報告：長良川河口堰検証専門委員会報告書

専門委員会共同座長 今本博健

図1

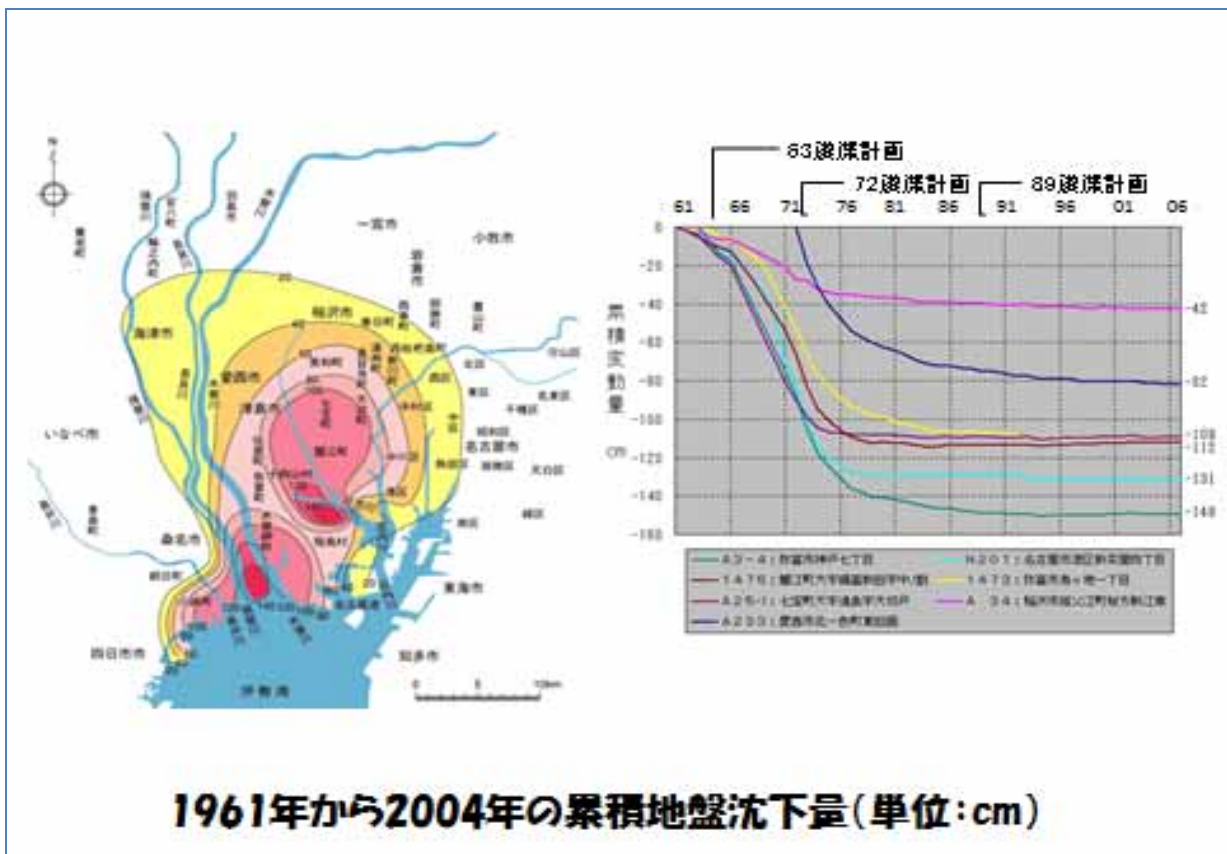
一方、濃尾平野では、過剰な地下水の汲上げにより、1960年代から地盤沈下が進行しだし、1970年代後半以降にようやく沈静した。図1は濃尾平野における昭和36年から平成16年の累積地盤沈下量を示したものであるが、河口付近では1m以上も沈下し、河口から35km付近でも20cmほど沈下している。

図2

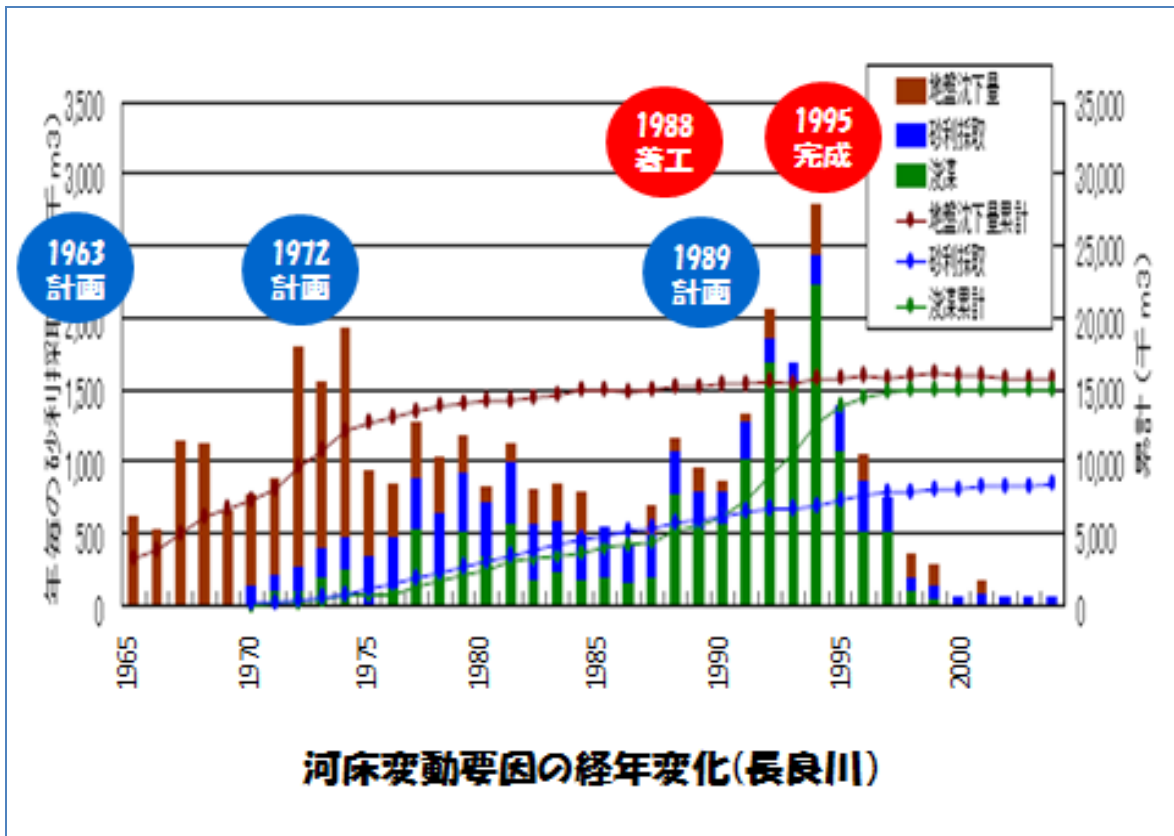
長良川の河床は、地盤沈下、砂利採取、浚渫によって変動するが、これら河床変動要因の経年変化を示したのが図2である。図2によれば、1988年の河口堰着工時点では、地盤沈下量1500万m³、砂利採取量500万m³、浚渫量500万m³の合計は2500万m³となっており、河口堰がない場合に必要とされる1650万m³を大幅に上回っている。もちろん、この時点での河床高は、変動要因により低下していたとはいえ、計画河床をつねに下回るとは限らない。しかし、これらにより計画高水位以下で評価される河積が増大していたことは確かであり、しかも、量的な比較からすれば、新たな浚渫は不要かもしれないほど河積は増大している。

地盤沈下量と砂利採取量の2000万m³は浚渫計画からすれば「自然増」であるが、1989年の浚渫計画では地盤沈下による見直しとして300万m³を計上しただけである。残りの1700万m³という膨大な河積増についての説明もなく、1989年の浚渫計画では、既浚渫量の500万m³に新規の1900万m³を加えた合計2400万m³の浚渫量が必要であるとしたのである。実際にその後浚渫さ

図3

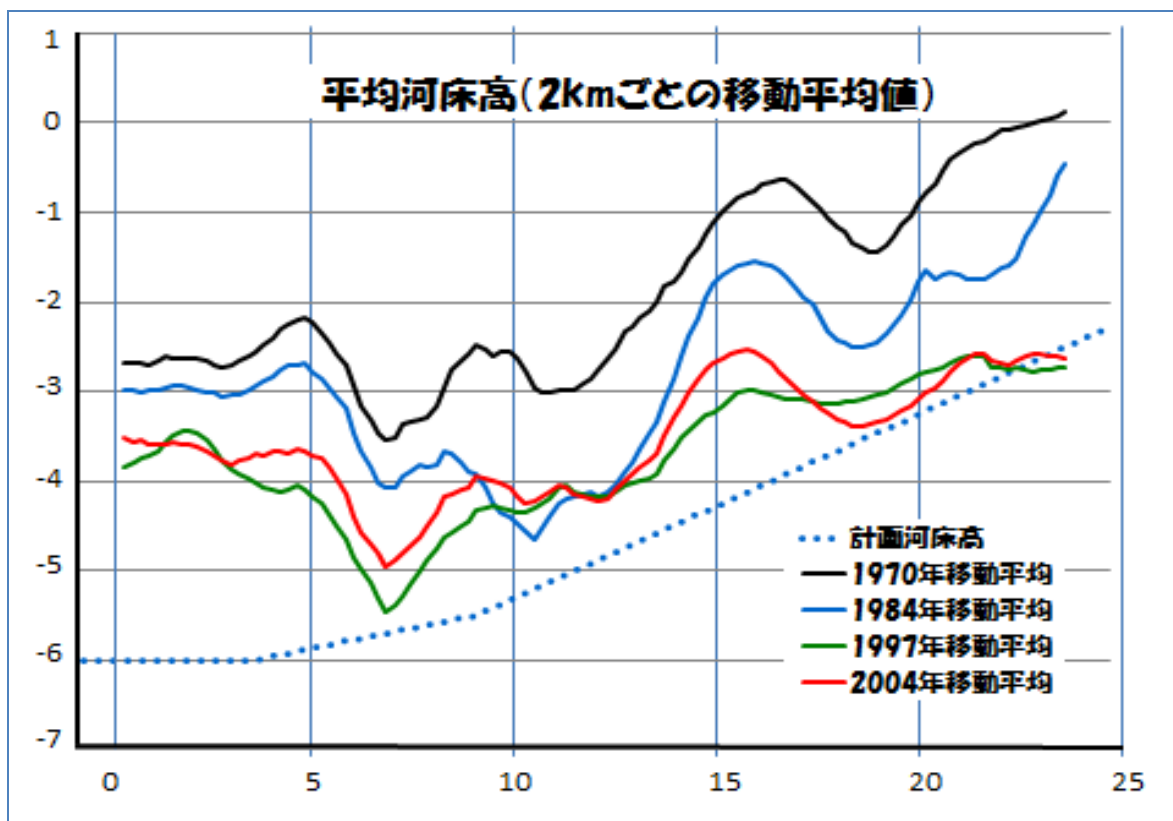
浚渫計画を河床の変動から検証してみよう。図 3 は河床の変動を見やすくするため、0.2km ごとに測られた河床高を 2km ごとに移動平均した場合の河床の縦断形状を示したものである。最初の計画である 1963 年の浚渫計画がどの時点の河床を対象に策定されたかは定かでないが、その後盛んになった地盤沈下を考慮すると、1970 年(昭和 45 年)の河床よりかなり高かったことは確かである。地盤沈下が沈静した 1979 年(昭和 54 年)の河床は、1970 年の河床に比べて、河口から 8km 付近までは 0.5m 近く、それより上流では 1m あるいはそれ以上も低下している。

こうした河床の低下を考慮すれば、1972 年の浚渫計画の見直しでは浚渫量が減少されてしかるべきであったにもかかわらず、河床低下は一顧だにされず、揖斐川の長良川合流点より下流の浚渫やブランクットの造成あるいはそれに伴う河道計画の見直しを理由に 1300 万 m³ から 3200 万 m³ へと大幅に増大されている。きわめて不可解である。

結局、浚渫は 1500 万 m³ で打ち切られるが、浚渫完了後の 1997 年(平成 9 年)の河床を見ても、1963 年の最初の浚渫計画での計画河床高と比べると、河口から 5km 地点までは 2m 程度高く、それより上流の 20km 地点までは 1m 程度高くなっており、「浚渫計画は何だったのか」が問われるほどの杜撰さである。これでは、「治水のための浚渫計画ではなく、河口堰建設のための浚渫計画であった」と批判されても致し方ない。

図4

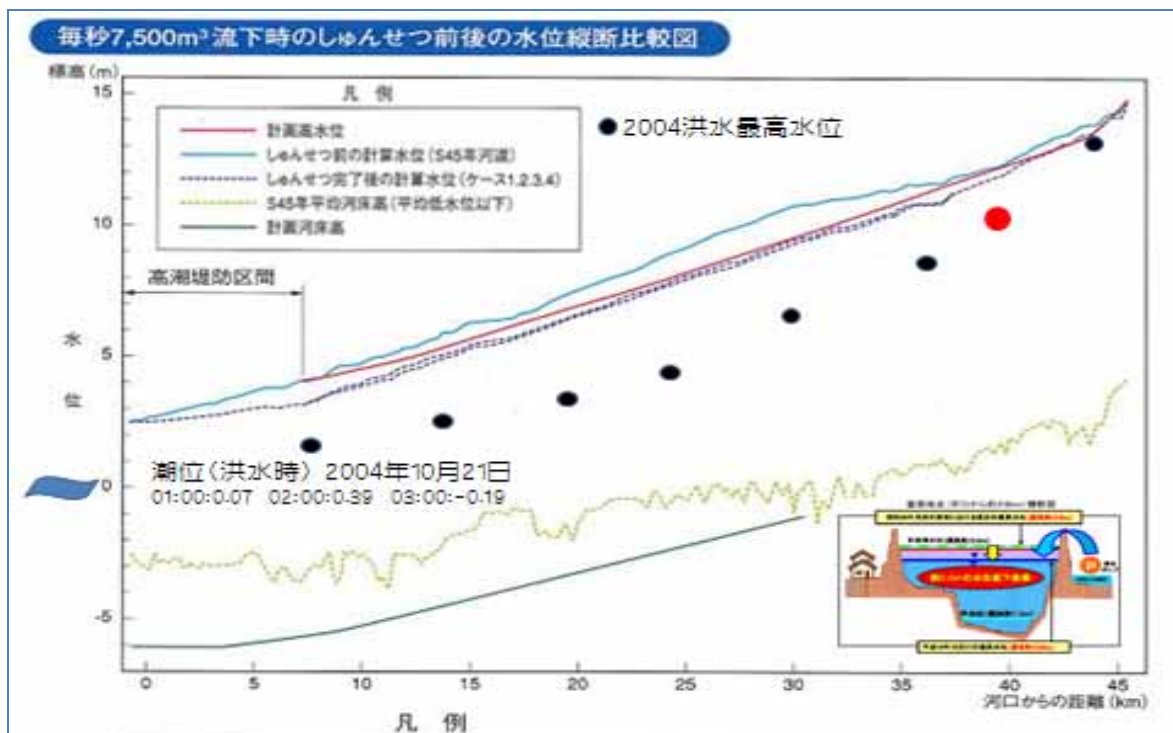
図 4 は 2004 年洪水時の最高水位を示したものである。この洪水のピーク流量は墨俣(39.4km)で 8000m³/s であり、当時の計画高水量を 500m³/s 上回る大出水であったが、最高水位は計画高水位を 1.62m も下回っている。図 4 に併示したように、事業者は河口堰事業がない場合に比べて 2m も水位を下げる効果があったとしているが、墨俣より下流の 6 水位観測所では計画高水位を 2m 以上も下回っている。計画高水流量時の計算では朔望満潮位に高潮偏差を加えたものを出発水位とするのが普通であり、長良川では TP+2.5m としている。2004 年洪水の最高水位時の潮位は -0.19 ~ +0.37m であり、これが大きく影響したと考えられる。このことを考慮せず、墨俣における水位低下をすべて河口堰事業による効果のように説明するのは誤りである。

図5

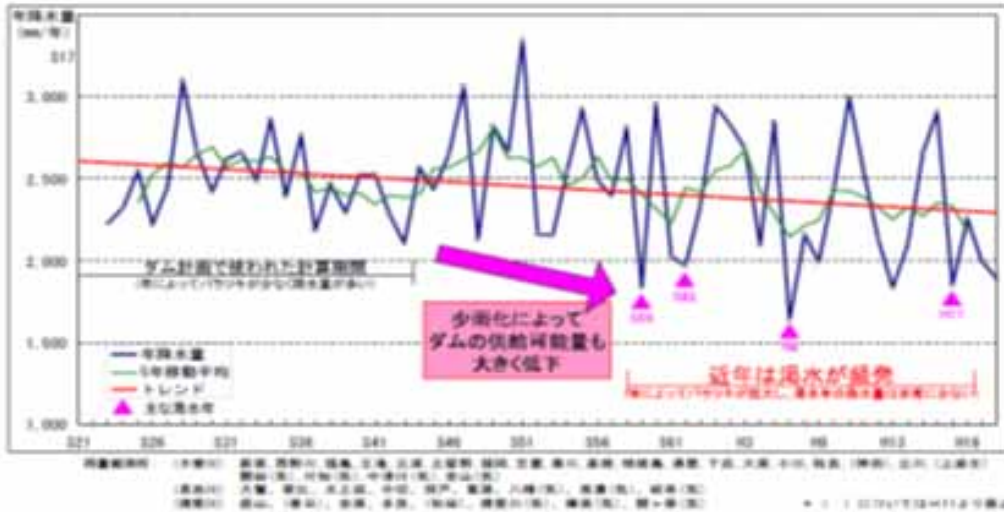
図5は木曽川水系年降水量の経年変化を示したもので、1945年からの60年間の降水量に限れば少雨化傾向が成立するよう見える。しかし、今後もそのまま少雨化傾向が続き、降水量がますます減少するかは別問題である。例えば、図6は過去130年間の岐阜気象台の年降水量の経年変化を示したものであるが、1925年からの60年だけに着目すれば多雨化傾向が成立するよう見えるが、それ以後の現実はそうになっていない。少雨化傾向は降水のメカニズムを解明してはじめていえることであり、最近60年間の降水量から少雨化傾向と断じることに科学的根拠はない。
